REQUALIFICATION DE LA PROMENADE DU PORT-VIEUX DE LA CIOTAT

BILAN DE LA CONCERTATION PREALABLE

Janvier 2018

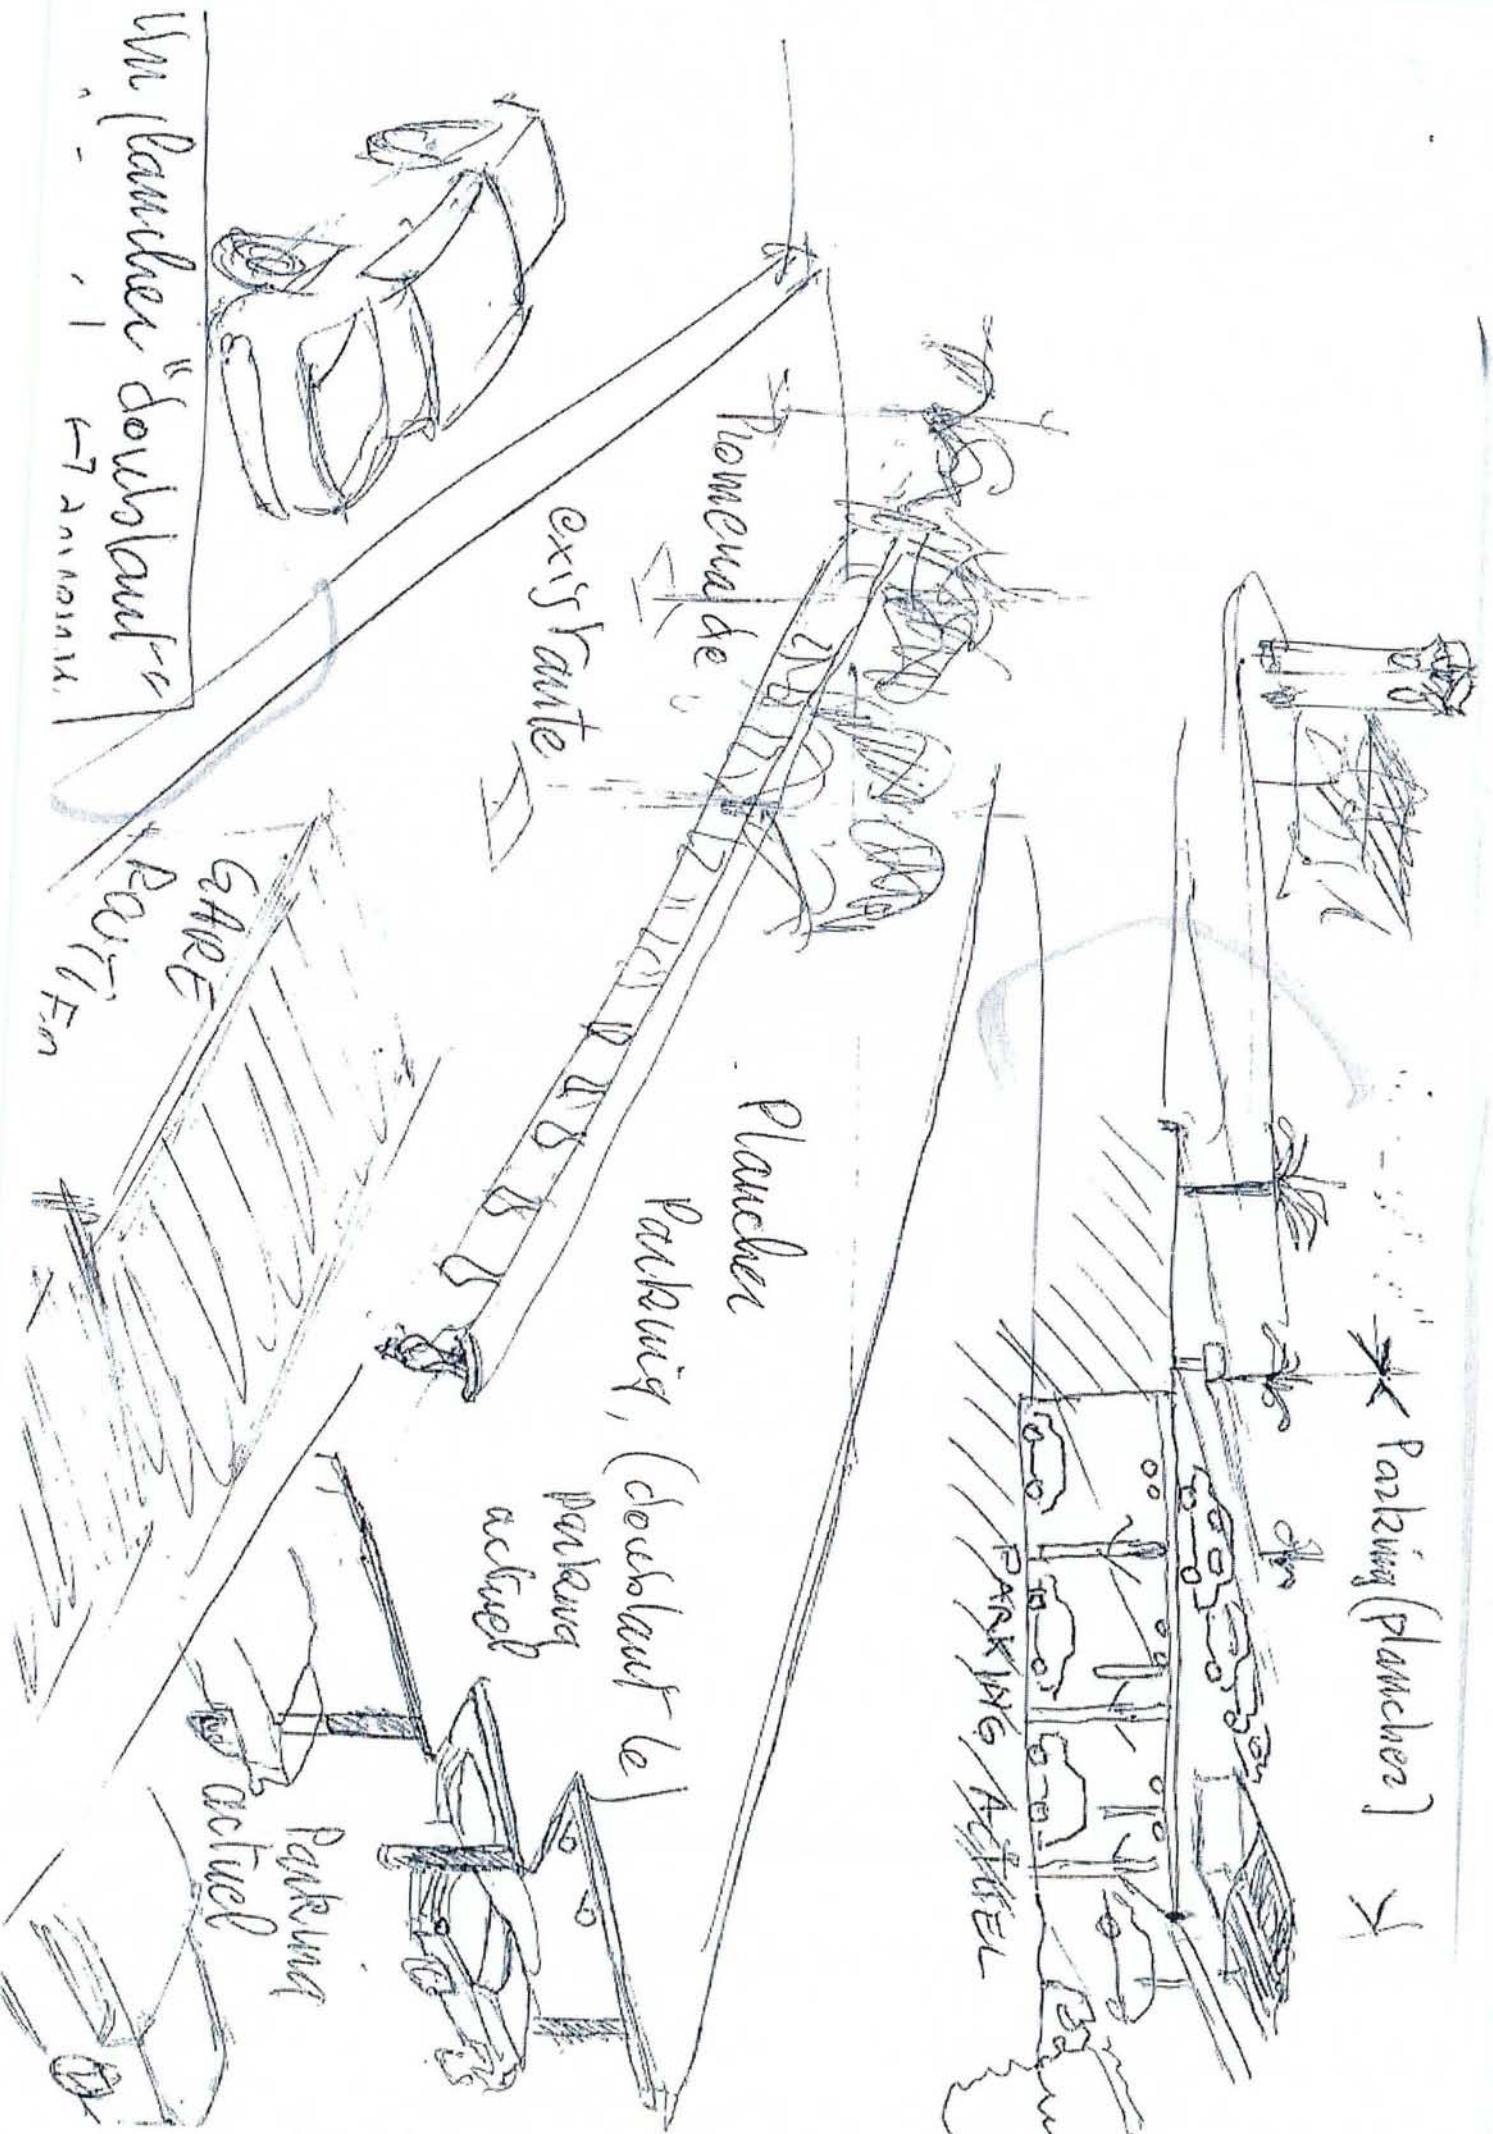
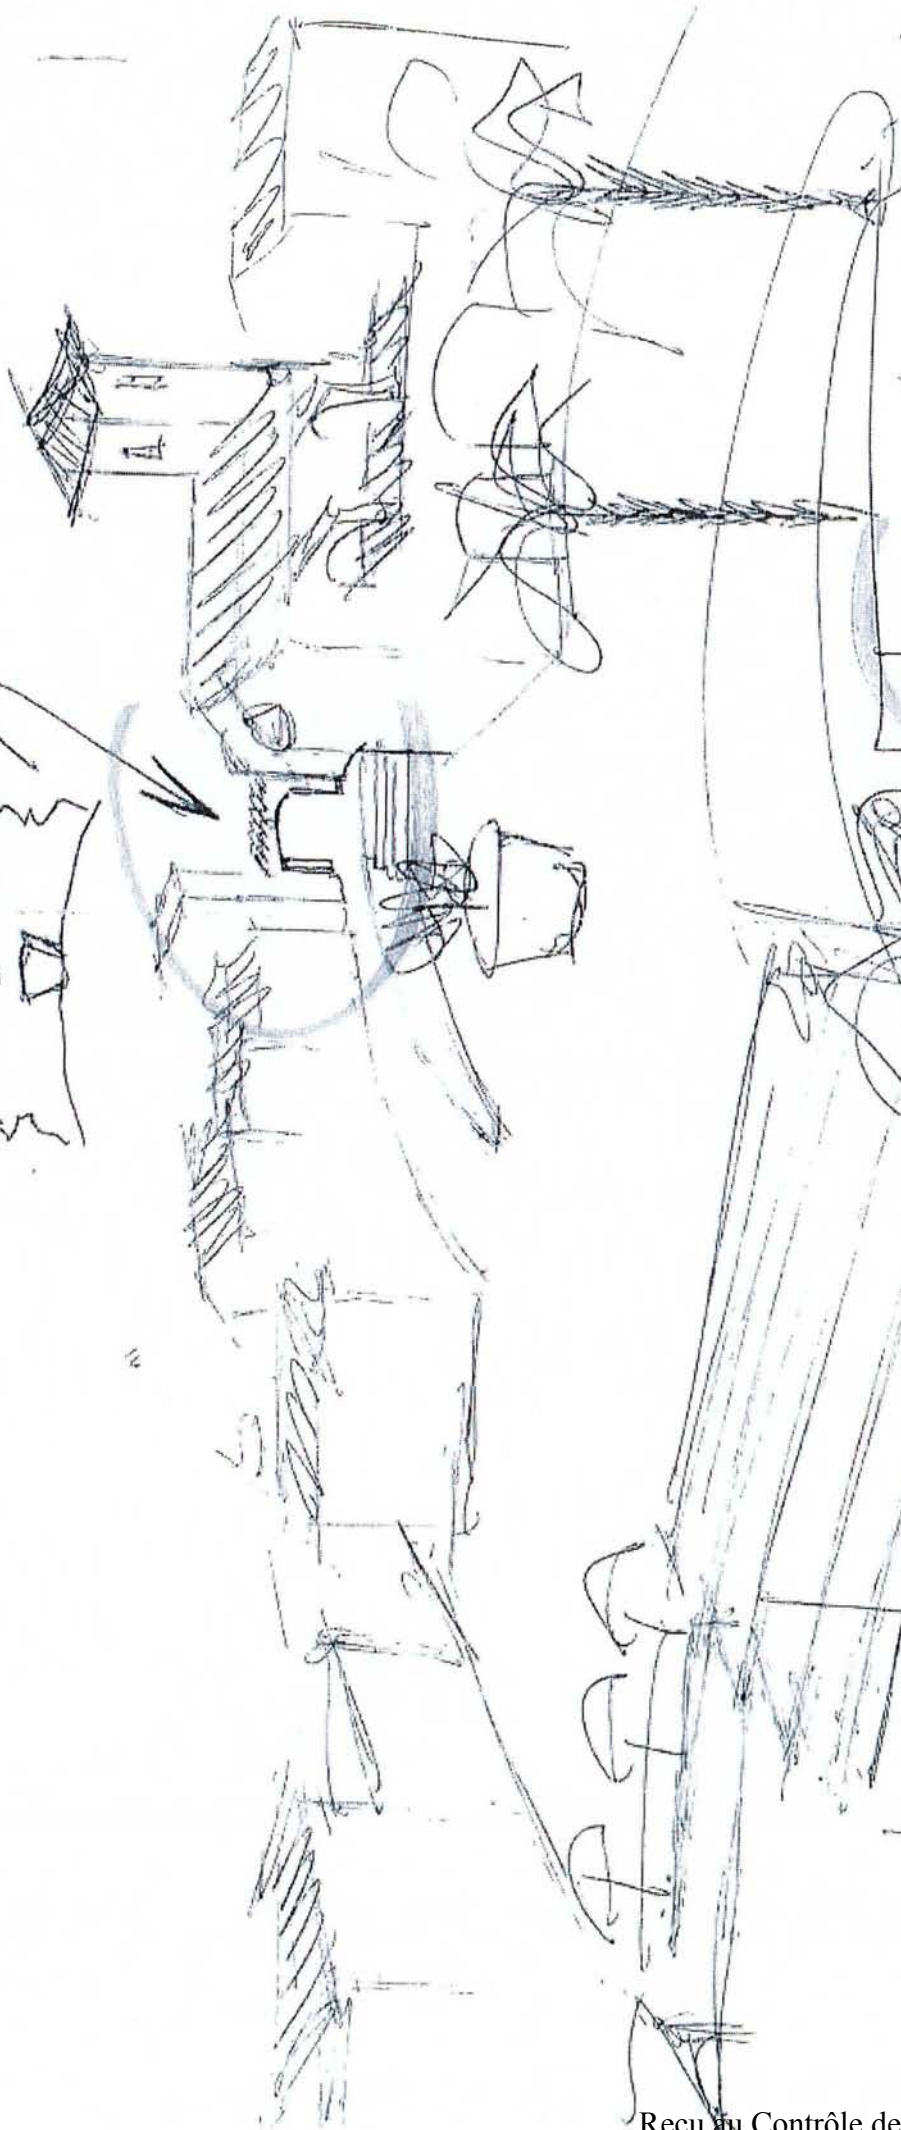
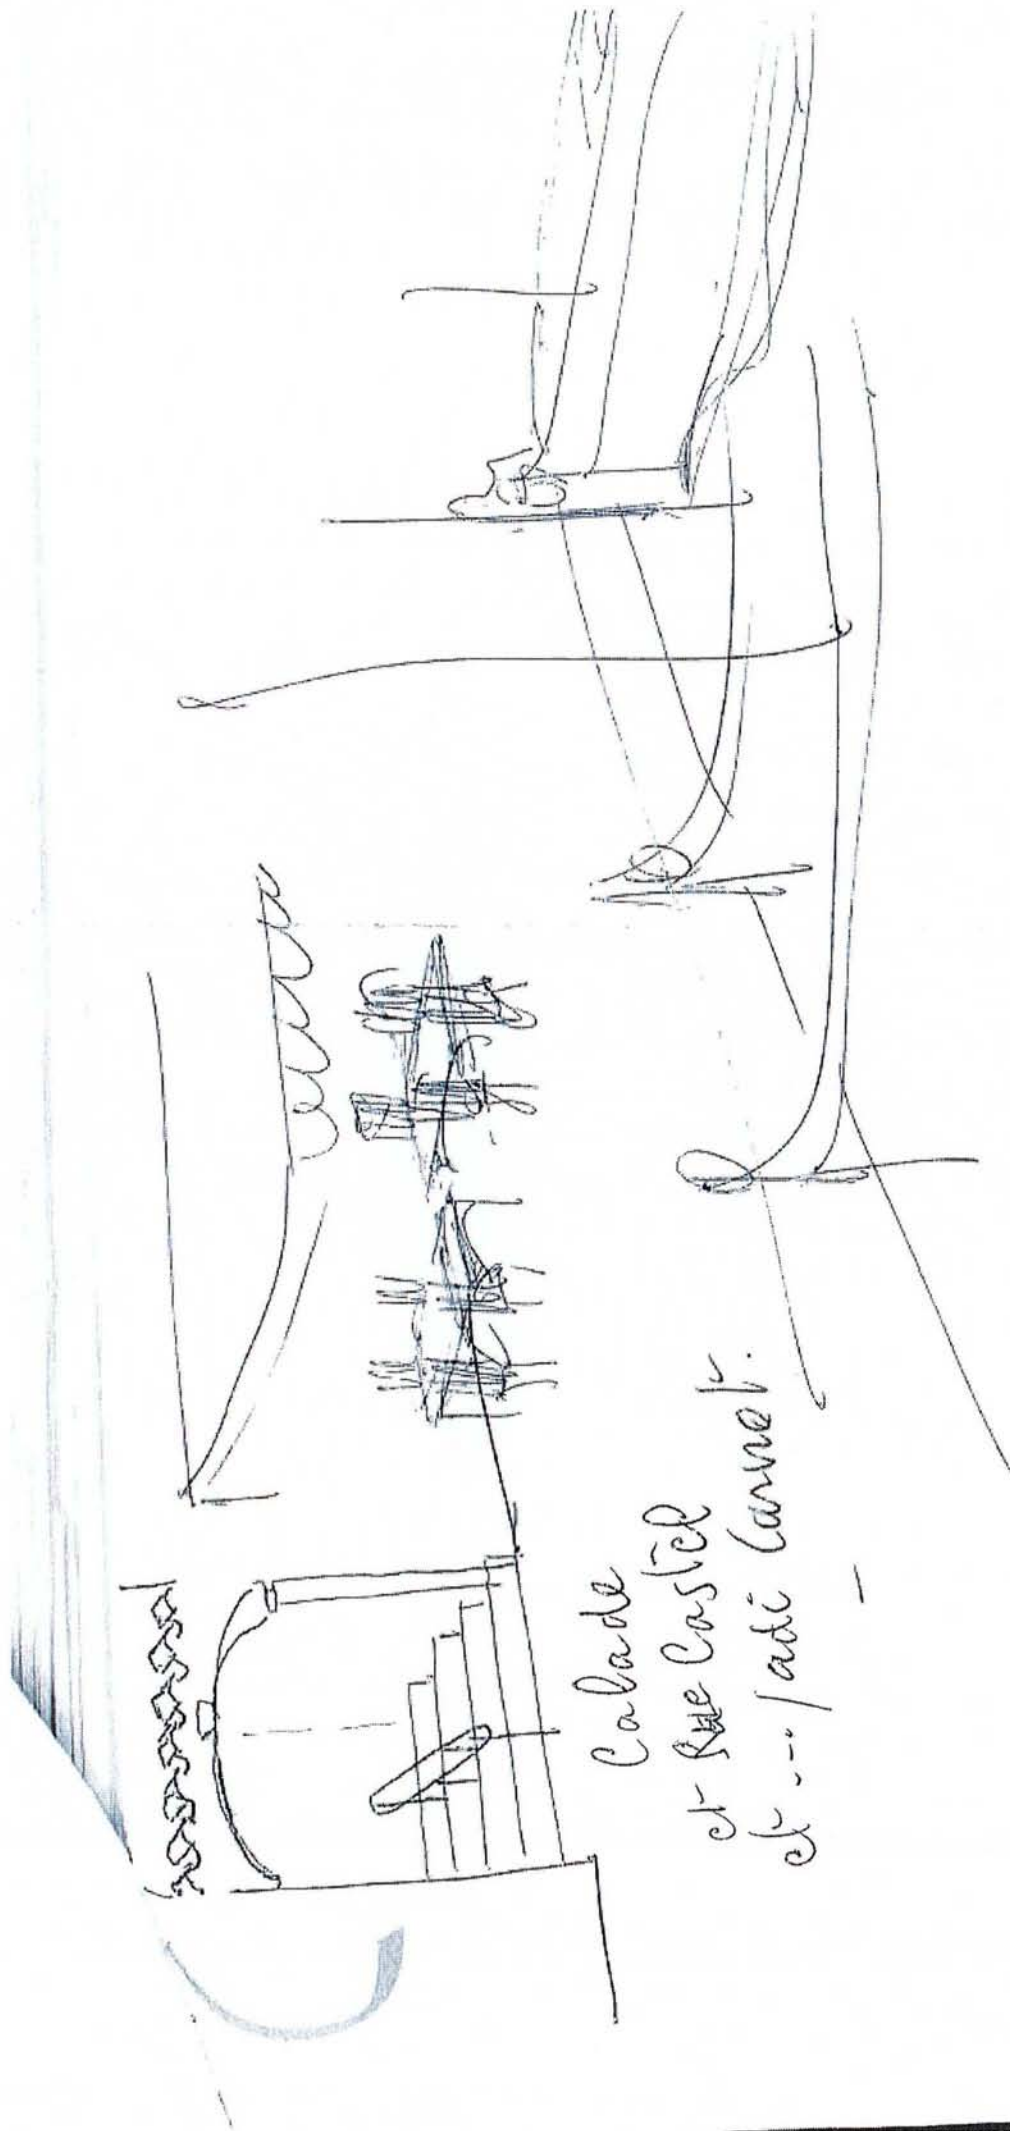
Quelques Parices, replantant ceux "existants"
sur le quai Gambacane.

Une "touche"
d'exotisme en
"lien" avec celui
dans la ville.

"Entrée, sous 'auve de panier"
Accès Place Sadi-Carnot

- division des deux "bâtis"
à l'entrée Place "Sadi
Carnot", par une auve
de panier

Les palmiers actuellement positionnés sur une partie des quais sont plantés dans des grands pots et ne peuvent être conservés pour la cohérence globale du projet. Ils sont de plus très pénalisants pour les cheminements piétons.
